改善箇所説明図

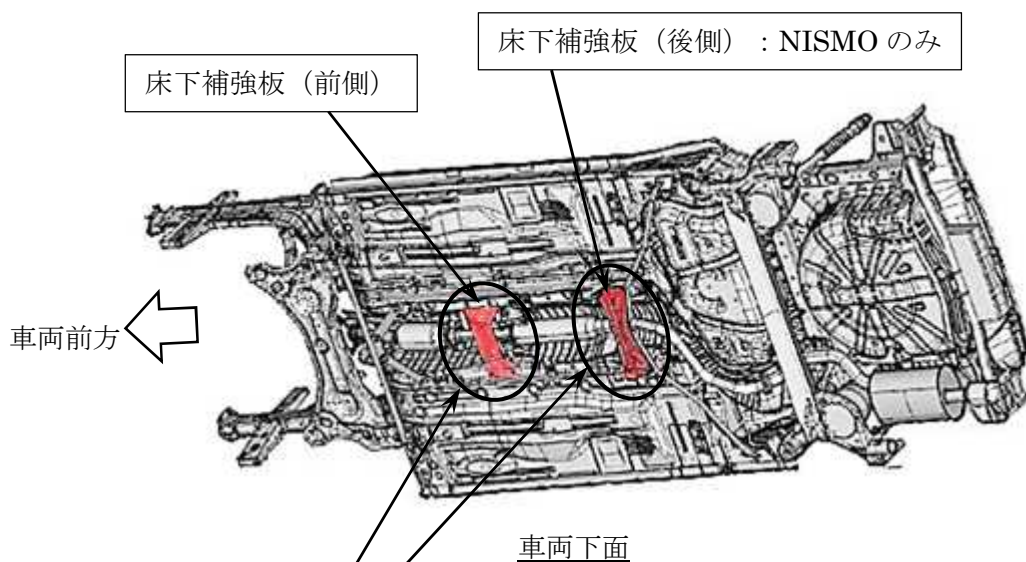
基準不適合発生箇所

ニスモ仕様車の床下補強板において、組付け作業が不適切なため、組付けボルトの締め付けが不足しているものがある。そのため、そのまま使用を続けると、走行中の振動等により当該ボルトが緩むおそれがあり、最悪の場合、床下補強板が脱落して、他の交通の妨げになるおそれがある。

改善の内容

全車両、当該組付けボルトを新品と交換し、適切に締め付ける。

識別：銀色のシールをモデルナンバープレートの右横に貼り付ける。
